## Produktänderungsinformation (PCN)

PCN-Nr.:	A01-11148	Datum:	12.07.2019
Artikel:	Optimierung des HESI-Hebels

### Optimierung des HESI-Hebels

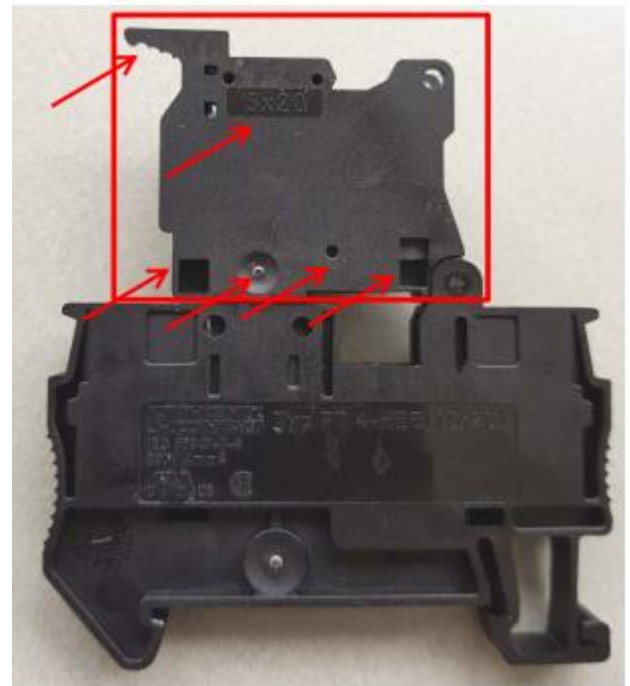
Diese Änderungen (mit Pfeil markiert) betreffen nur den Hebel. Das Beschriftungsfeld wurde verkleinert. Zusätzliche Ausschnitte wurden hinzugefügt. Zum bessern Öffnen des Hebels wurde der Griff optimiert.

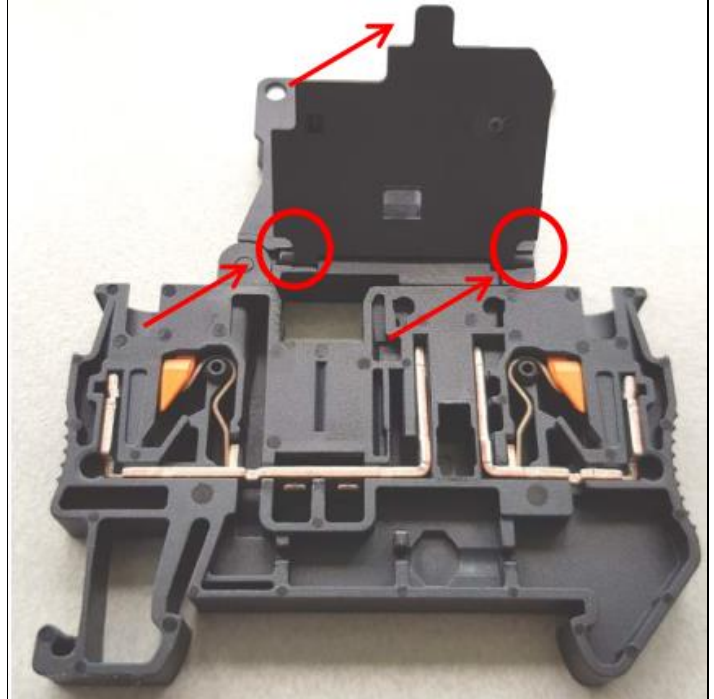
Verbesserung des Griffs zum besseren Öffnen des Hebels. Außerdem wurde ein Griff hinzugefügt, um den Deckel der Sicherungskammer leichter zu öffnen. Des Weiteren wurde das Fenster für die LED verkleinert.

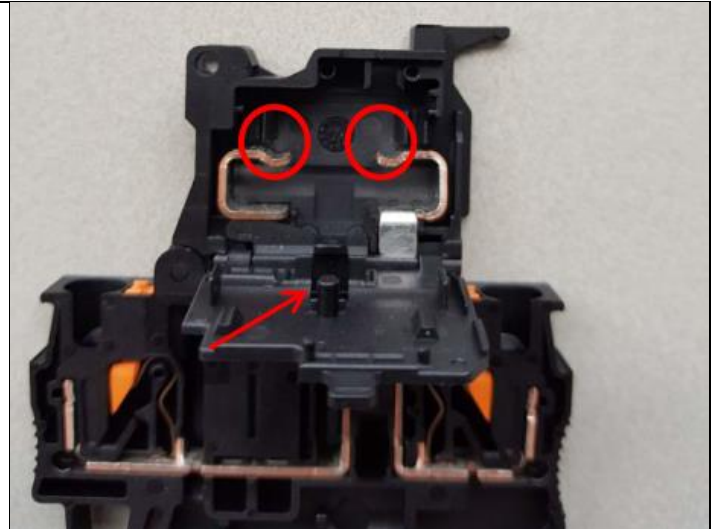
Der bisherige Faltmechanismus zum Öffnen der Sicherungskammer wurde durch Schraniere (Kreise) ersetzt. Oben ist nochmal der neue Griff zusehen.

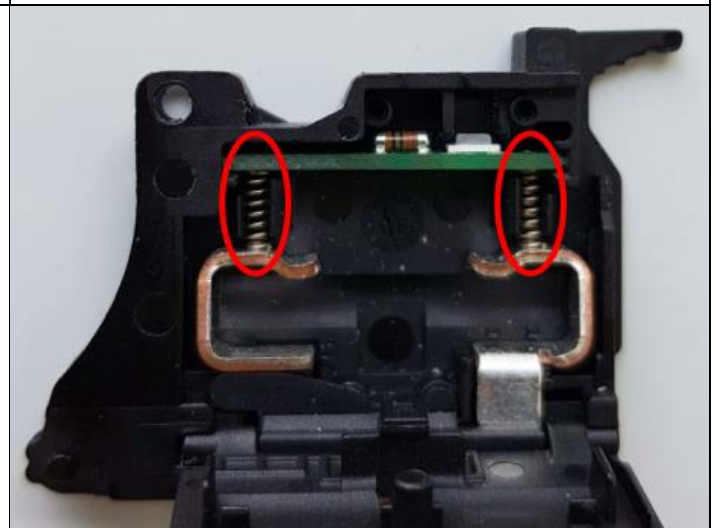
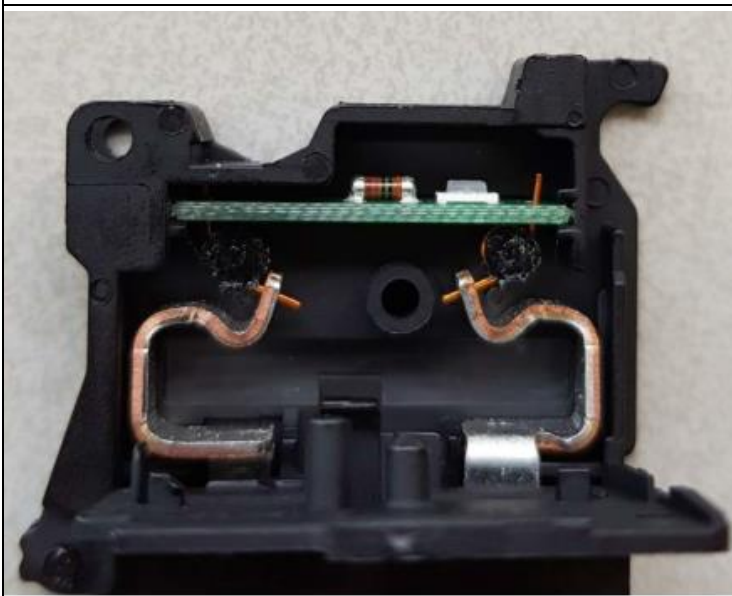
Das Design der Metalbügel wurde angepasst und Nase zum Halten der Sicherung wurde verändert.

Bei den HESI-LED-Hebeln wird durch das Einfügen von Federn eine bessere Kontaktqualität erreicht.
